REF.: SOLICITANTE: REDCO NV
TÍTULO: "MÉTODO PARA MEJORAR LAS PROPIEDADES
HIDROFÓBICAS DE UN PRODUCTO DE FIBROCEMENTO Y
PRODUCTO DE FIBROCEMENTO HIDROFOBIZADO DE
ACUERDO A DICHO MÉTODO"
EXPEDIENTE: 16026156

RESPUESTA AL EXAMEN DE FONDO OFICIO No. 12291

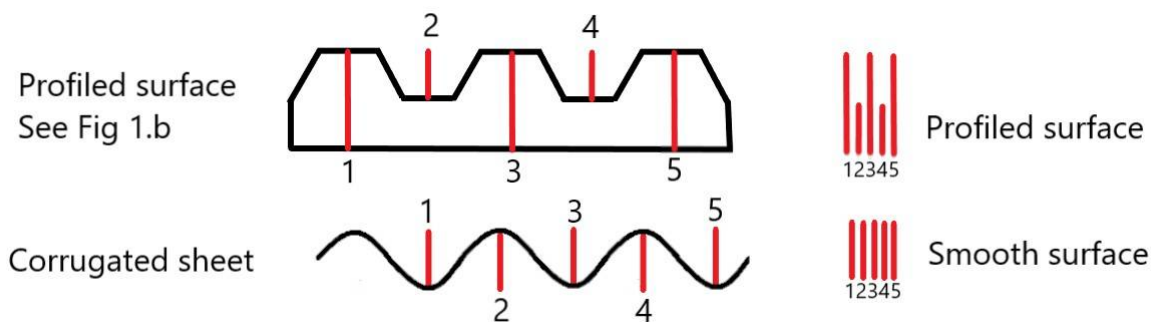
El Solicitante manifiesta que D1 no describe un producto de fibrocemento que comprenda una superficie perfilada.

La hoja corrugada de D1 puede perfilarse como un todo, pero tiene un espesor uniforme en toda la hoja. Por tanto, la superficie de la hoja ondulada no está perfilada sino lisa.

Es bien sabido que la creación de un perfil de superficie en un producto debería aumentar el área de superficie de ese producto. Una hoja ondulada se forma simplemente deformando la hoja plana de fibrocemento “curdo” sin curar en una forma ondulada pero sin cambiar el área de la superficie. Una superficie perfilada en una hoja se forma típicamente después del curado sobre el fibrocemento endurecido mediante, por ejemplo, fresado o esmerilado, lo que aumenta el área de la superficie.

Cualquier experto entendería que una superficie perfilada es una superficie con desviaciones en la planitud con respecto al contorno general de la hoja. Una hoja corrugada no tiene una superficie perfilada. Su superficie es plana en relación con la forma de la hoja. Más bien, tiene una forma perfilada.

De hecho, al medir el perfil de una hoja ondulada normal, no se encontrarían diferencias entre las alturas medias de los picos y los valles. A diferencia de una hoja en la que se creó una superficie perfilada (correspondiente al ejemplo de las figuras 1a y 1b de la solicitud de patente), existe una diferencia entre las alturas medias de picos y valles como se demuestra en la ilustración simplificada a continuación.
